## **DRUCKSACHE NR. 10/2025**

**Verbandsversammlung am 28.03.2025**

Knotenpunkt Wolfgang-Brumme-Allee/Flugfeld-Allee/Querspange Ost.  
Lösungsvorschlag für die Verbesserung des Radverkehrsangebots zwischen den Verbandsstädten.

| Anlage 1 | Bisherige Ausbauplanung des Knotenpunkts (Planungsstand 2020)  |

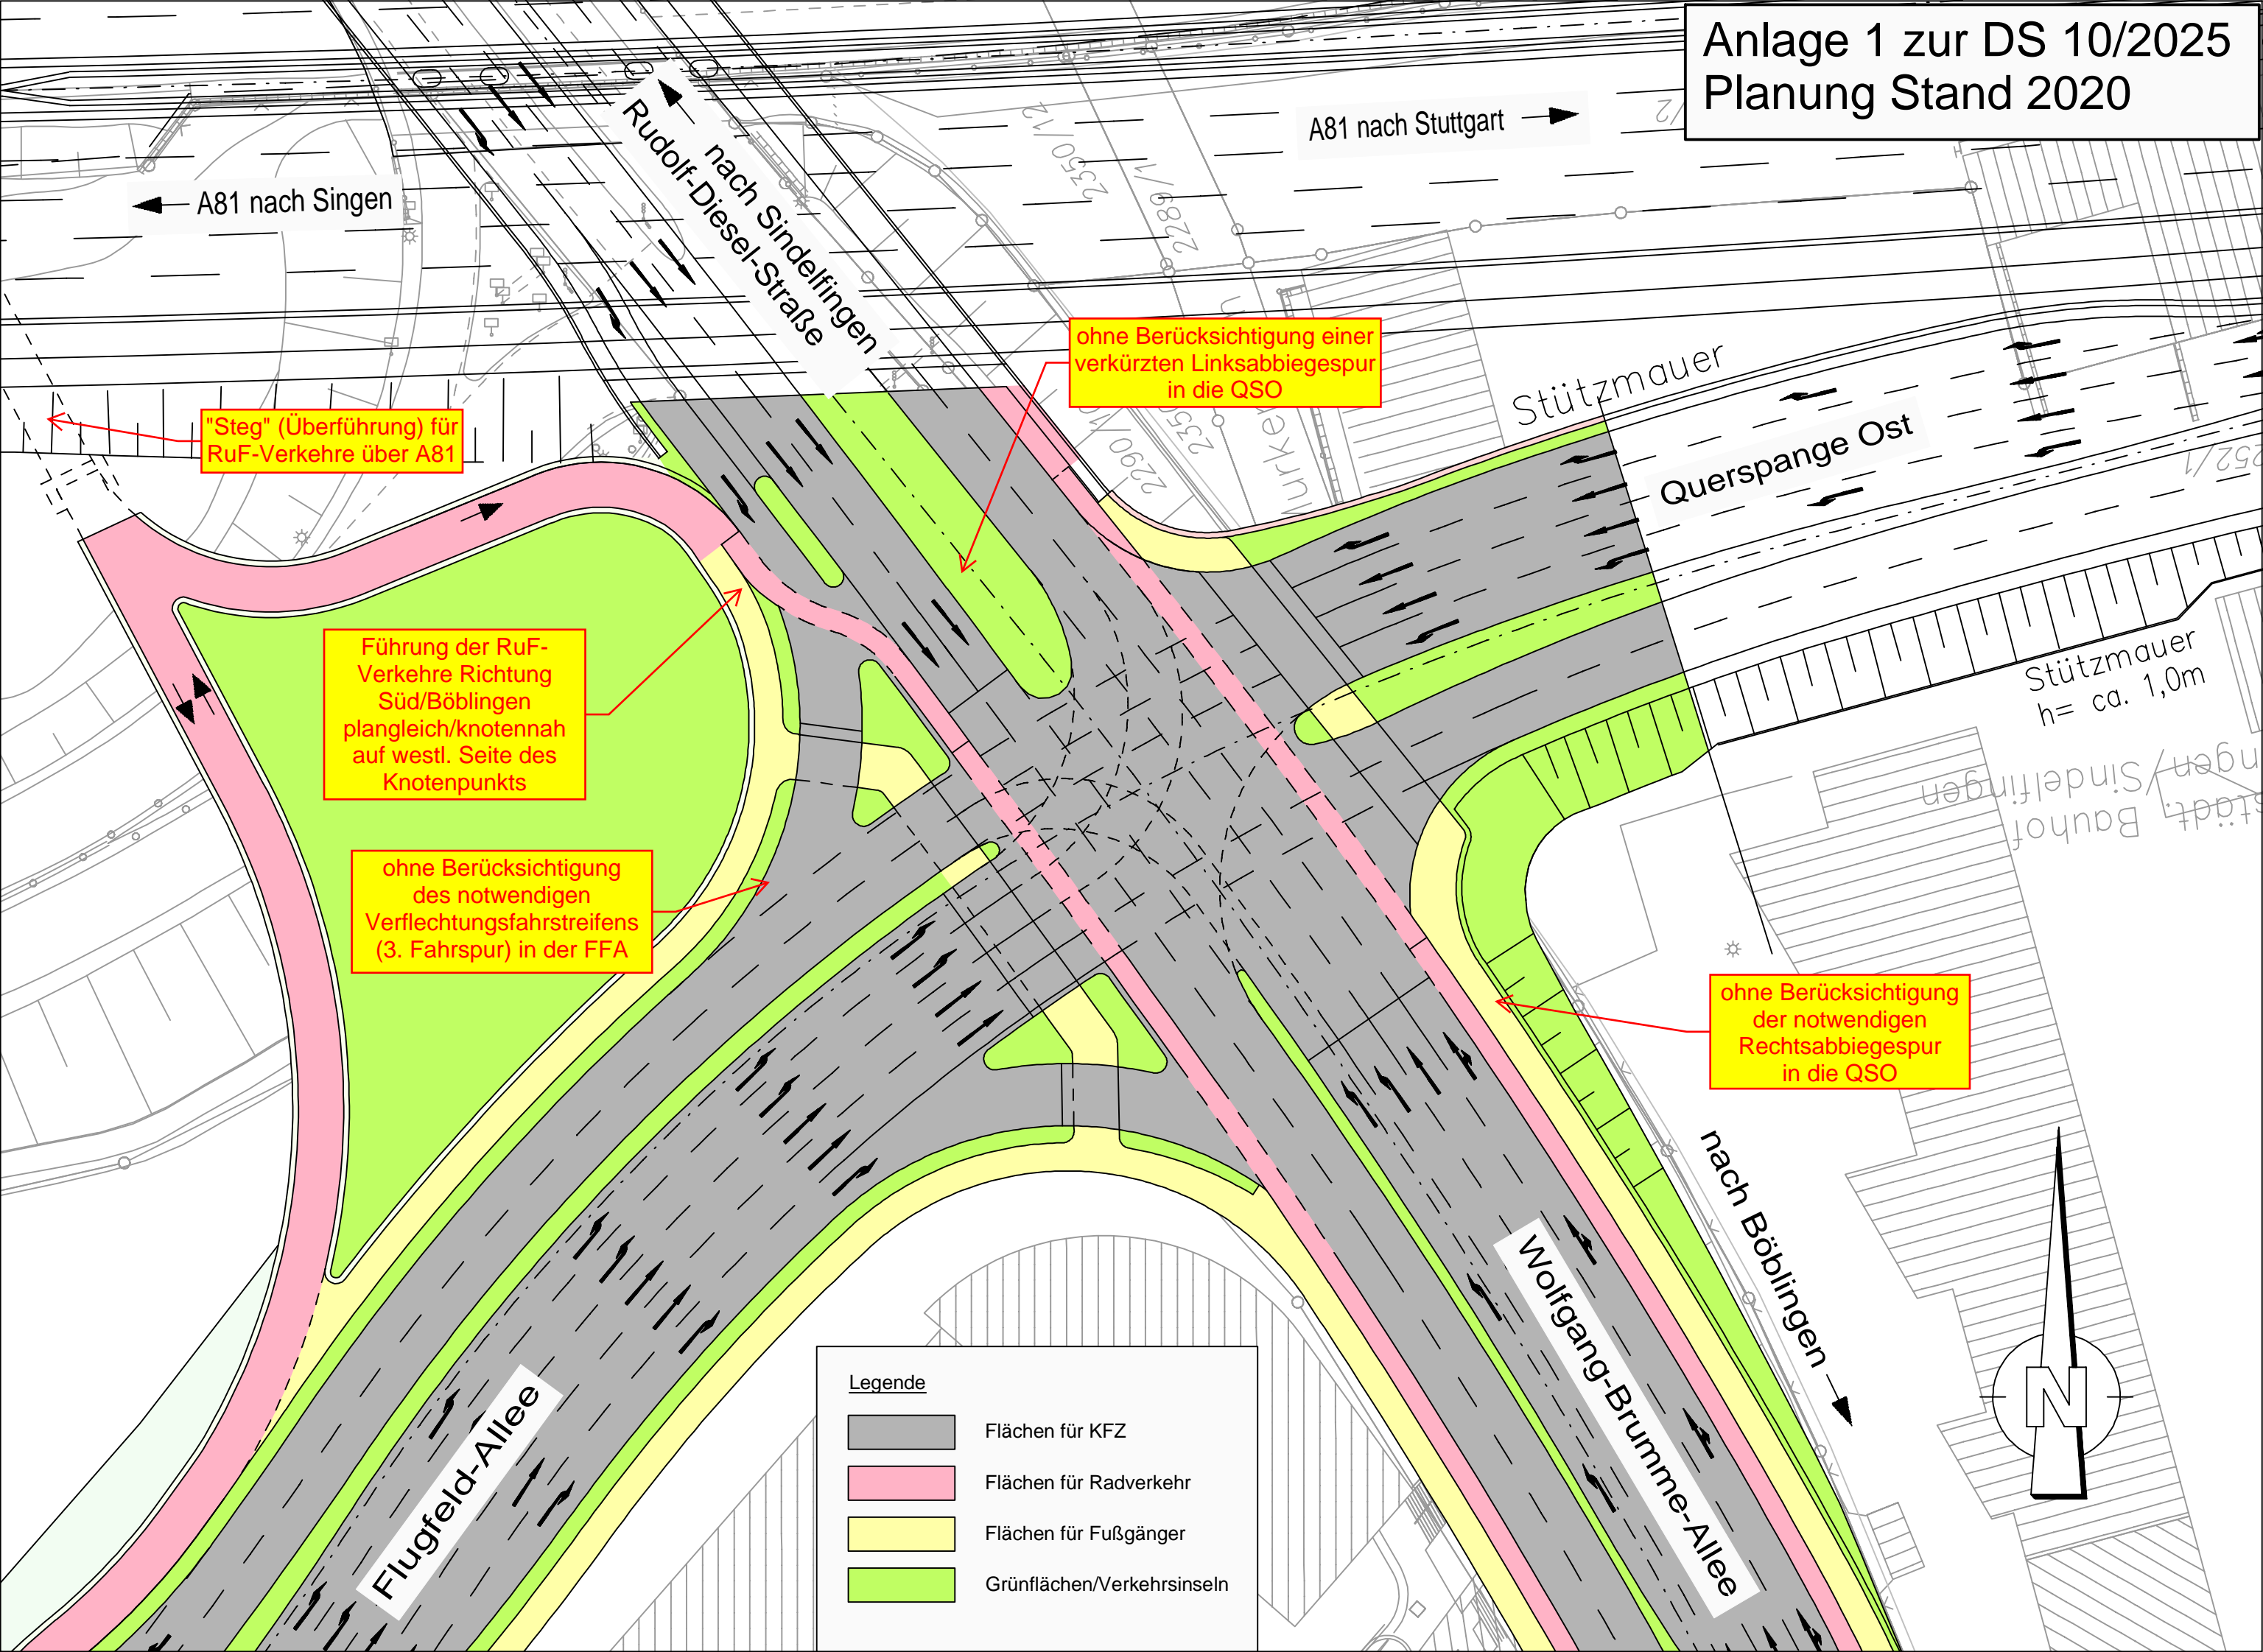
1. Die straßenbauliche Lösung 2020 (siehe Anlage 1) wurde auf Grundlage von Verkehrsdaten entwickelt, die noch nicht von der Ansiedlung des Flugfeld-Klinikums ausgingen. Im Zuge der Ansiedlung des Klinikums wurden die verkehrlichen Auswirkungen auch im Hinblick auf eventuelle Sicherheitslücken gutachterlich geprüft. Daraus ergaben sich Erkenntnisse, die zu Änderungen in der straßenbaulichen Lösung führen.

- a. Zur Lösung eines Konflikts zwischen dem nach Norden gerichteten, geradeaus fahrenden Radfahrer und dem in gleicher Richtung fahrenden, in östlicher Richtung (auf die Querspange Ost) abbiegenden Kfz-Verkehr wird die Addition einer Rechtsabbiegerfahrspur östlich zur durchgehenden Fahrbahn notwendig. Soweit dies in der gegenwärtigen Lage realisiert würde, müsste eine sehr aufwändige Stützwand zur Abgrenzung der Verkehrsanlage gegenüber dem Betriebsgelände des Zweckverbands Technische Betriebsdienste Böblingen/Sindelfingen (ZV TBS) errichtet werden. Der Aufwand für das Abgrenzungsbauwerk kann reduziert werden, in dem die Achse des Straßenzugs Wolfgang-Brumme-Allee/Rudolf-Diesel-Straße (L 1185) in westliche Richtung zu Lasten des bisher dort geplanten Rad-/Fußwegs verschoben wird.

- b. Zur Sicherung der Verkehrsqualität der Verflechtung der Fahrströme, die aus südlicher/östlicher Richtung kommend in die Flugfeld-Allee Fahrtrichtung West einfahren, im Verhältnis zu den Strömen, die aus nördlicher Richtung kommend in die gleiche Richtung einfahren, wird eine Spuraddition für eine dritte Verflechtungsfahrspur im Zuge der Flugfeld-Allee in Fahrtrichtung West erforderlich. Auf die ergänzende Verflechtungsfahrspur kann nur verzichtet werden, wenn der Fahrstrom aus nördlicher Richtung kommend nicht durch eine plangleich ausgebildete Rad-/Fußverkehrsführung gequert wird.

Endzustand nach Fertigstellung der Überführung ("Steg") über A81 und Über-/Unterführung FFA für RuF-Verkehre

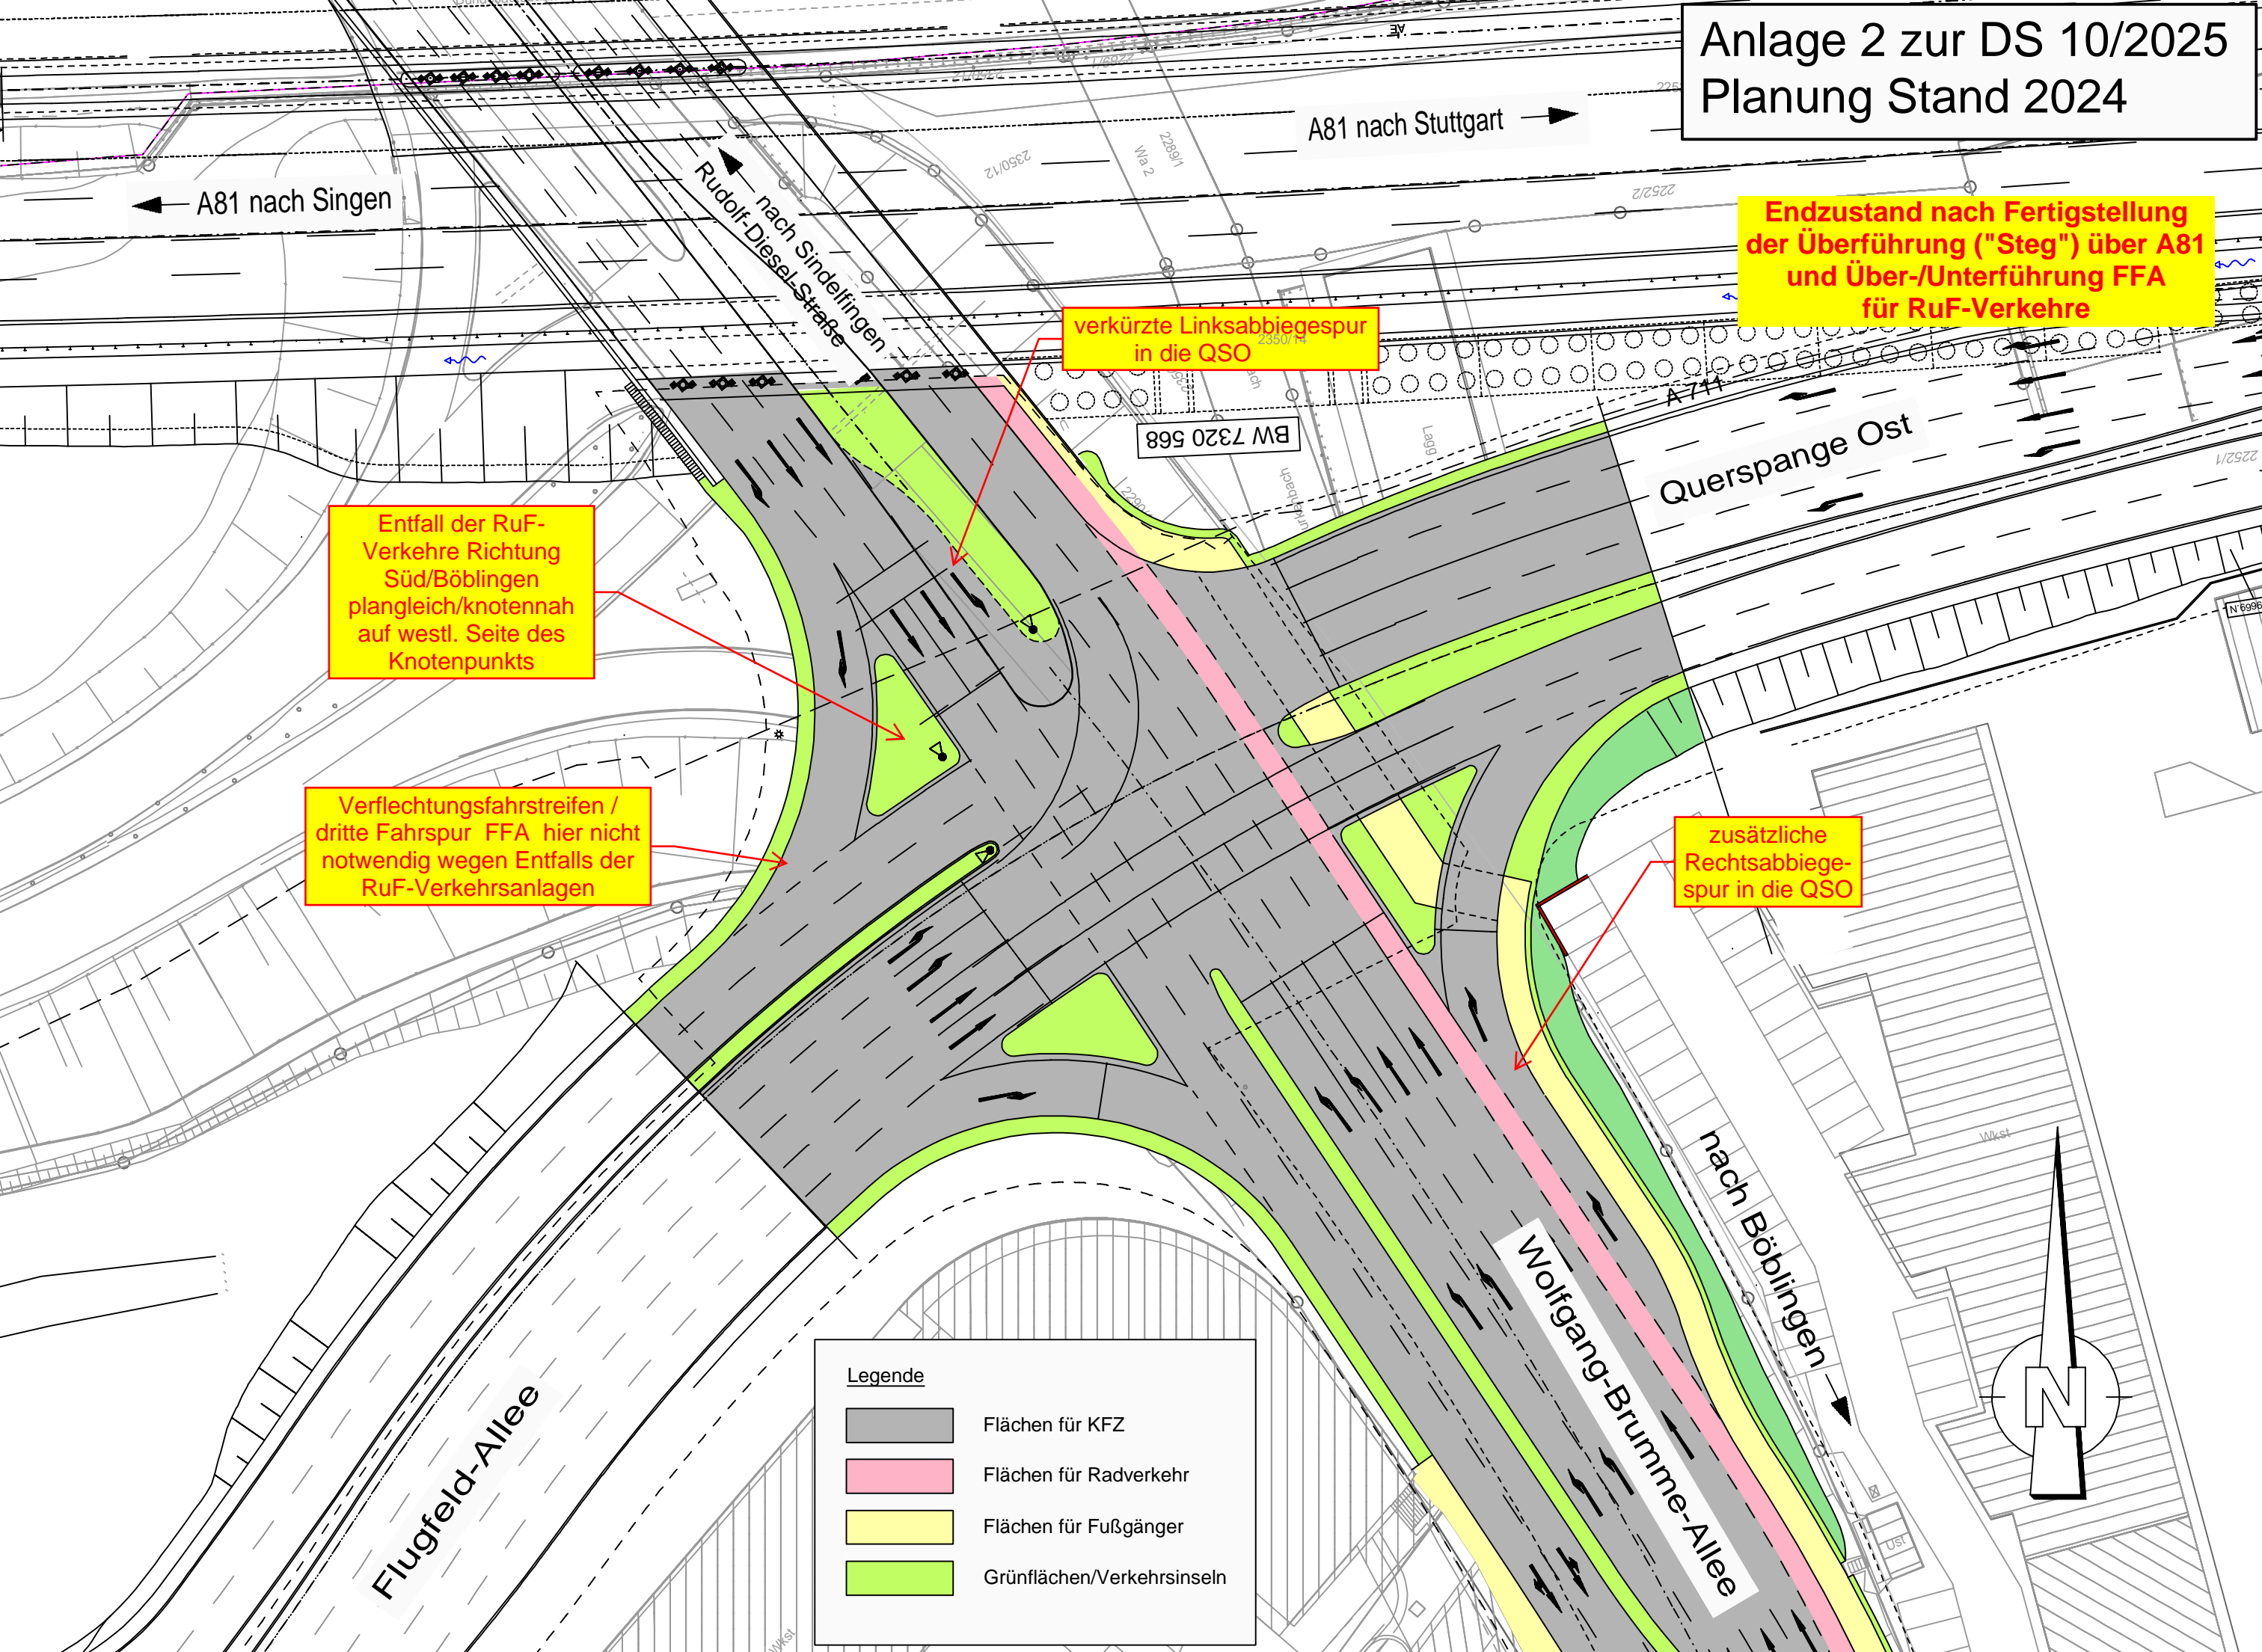
verkürzte Linksabbiegespur in die QSO

Entfall der RuF-Verkehre Richtung Süd/Böblingen plangleich/knotennah auf westl. Seite des Knotenpunkts

Verflechtungsfahrstreifen / dritte Fahrspur FFA hier nicht notwendig wegen Entfalls der RuF-Verkehrsanlagen

zusätzliche Rechtsabbiegespur in die QSO
